EMPRESA MARANHENSE DE ADMINISTRAÇÃO PORTUÁRIA-EMAP**ESCLARECIMENTO SOBRE EDITAL DE LICITAÇÃO****LRE ELETRÔNICA Nº 002/2024 – EMAP**

A Comissão Setorial de Licitação - CSL da Empresa Maranhense de Administração Portuária - EMAP, nos termos do subitem 2.1 do Edital, torna público aos interessados, com base nas informações prestadas pela Gerência de Escritório de Projetos - PMO - GEESP, resposta a pedido de esclarecimento, referente à Licitação **LRE ELETRÔNICA nº 002/2024-EMAP** - cujo objeto é a contratação de empresa especializada para execução de recuperação estrutural, de pavimento rígido e do sistema de drenagem superficial do Berço 100, no Porto do Itaqui em São Luís – MA.

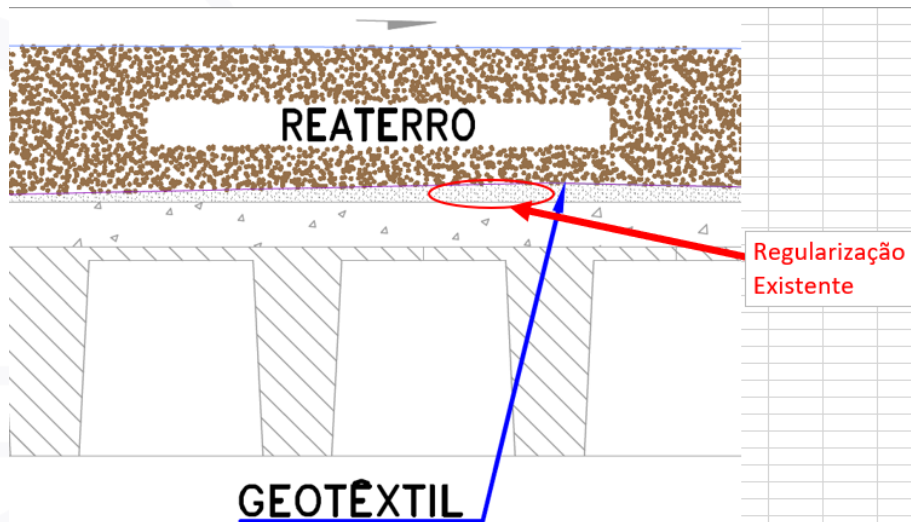
Pergunta 6:

Podemos utilizar o próprio Berço 100 para servir temporariamente para guarda da areia escavada que vai ser re-utilizada para o aterro?

Resposta

Seguir o item 10 do documento MED-020.030-304-00-001, particularmente o que se segue: “O local de armazenamento deve garantir que os materiais estejam livre de intempéries e mantenham sua qualidade e funcionalidade para sua correta destinação na obra. Os materiais devem ser movimentados para os locais que serão aplicados somente quando necessário, seguindo fielmente o cronograma físico financeiro da obra, de modo a garantir o melhor arranjo logístico para o desenvolvimento da atividade [...] A CONTRATADA é encarregada por todo processo de fornecimento, diligência, armazenagem, inspeção e testes de todos os materiais desde o início do cronograma da obra até a aceitação final por parte da CONTRATANTE”.

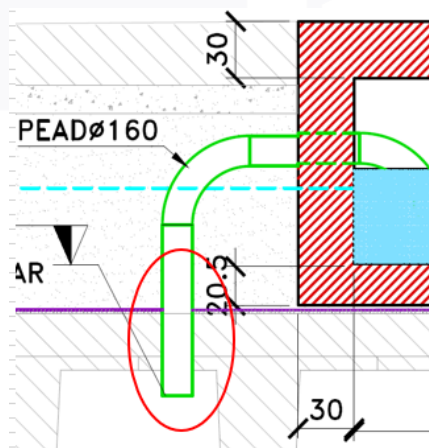
Pergunta 7:

A regularização existente no fundo da laje, onde vai receber a manta GEOTEXTIL não vai sofrer intervenção (ver figura abaixo), está correto nosso entendimento?

Resposta

Seguir as especificações contidas no documento MED-020.030-304-00-001, anexo do Edital, especificamente a Metodologia presente no subitem 15.2.10 do Caderno de Encargos.

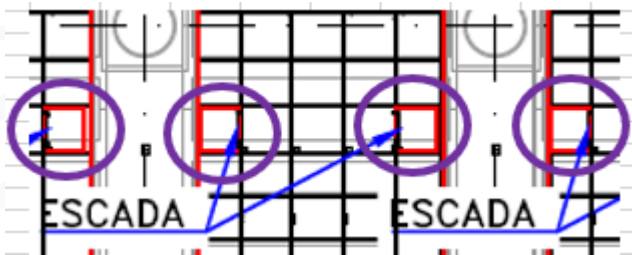
Pergunta 8

Não localizamos onde vai ser remunerados os furos em laje para passagem das tubulações de drenagem conforme detalhe abaixo, favor esclarecer?

Resposta

Verificar metodologia presente no item 15.2.10 do documento MED-020.030-304-00-001, especificamente o passo 05. Há também a previsão do item 4.6 na planilha orçamentária da Administração (Recuperação Estrutural – Face Inferior e Paramento).
